FLNº Parecer Tcnico GESAN 069/2008

Processo COPAM 04623/2005/001/2006

PARECER TCNICO GESAN 069/2008**Empreendedor:** Prefeitura Municipal de Santa Luzia**Endereo:** Avenida Oito, 50 Carreira Comprida - CEP 33045-090**Empreendimento:** Dique rio das Velhas**Classe:** 5 DN 74/04**Localizao:** Margem esquerda do rio das Velhas, Distrito Industrial Carreira Comprida.**Atividade:** Dique de proteo.**Municpio:** Santa Luzia.**Responsvel Tcnico:** Manoel Alves dos Santos Filho - CREA 9.320/D.**LICENA DE OPERAO CORRETIVA****Validade:** 4 anos**HISTRICO**

SEÇÃO TÍPICA DO DIQUE

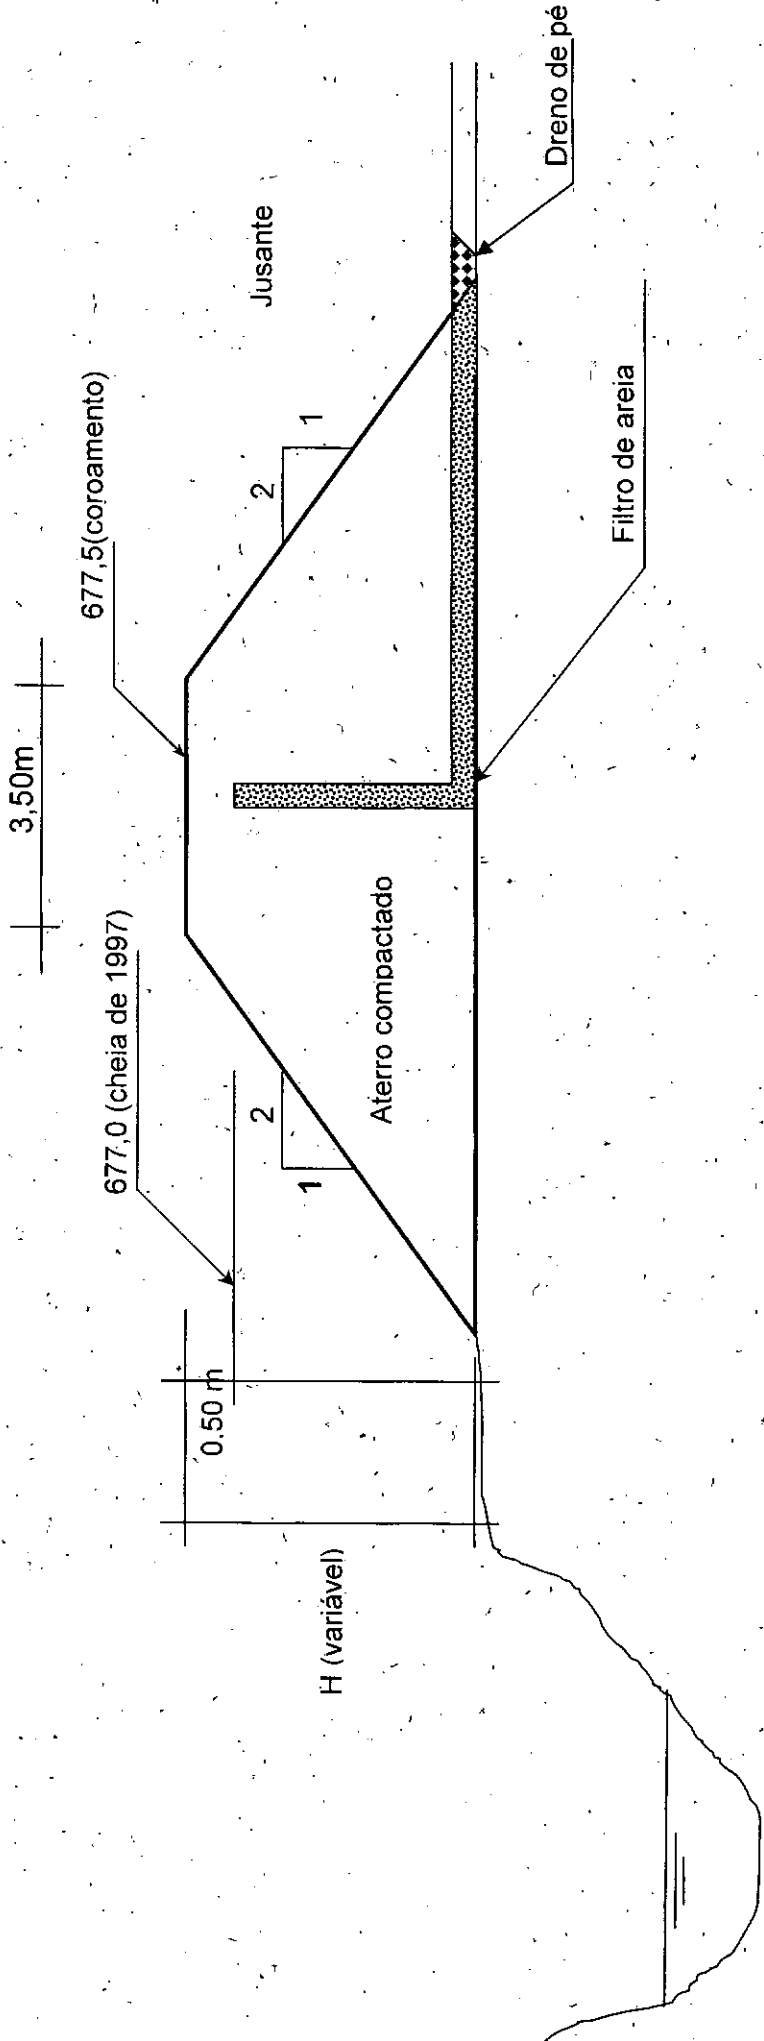
O dique, construído à margem esquerda do rio das Velhas, é constituído por um maciço em terra de seção trapezoidal, com taludes de montante e jusante de inclinação 1:2 (V:H), com 4.200 m de desenvolvimento, com a ombreira de jusante situada nas coordenadas 19° 44' 36,4" S e 43° 52' 19,5" W e a de montante nas coordenadas 19° 45' 20,5" S e 43° 52' 38,3" W.

Visando combater as pressões nas fundações e a possibilidade de desenvolvimento de fissuras por recalque diferencial, foram projetados um filtro de areia e um dreno, constituído de pedriscos, no pé do talude de jusante (lado das indústrias).

Para o maciço do aterro foi prevista a utilização de 129.000 m³ de material de empréstimo e 9.122 m³ de areia lavada para a execução do filtro vertical e do tapete drenante.
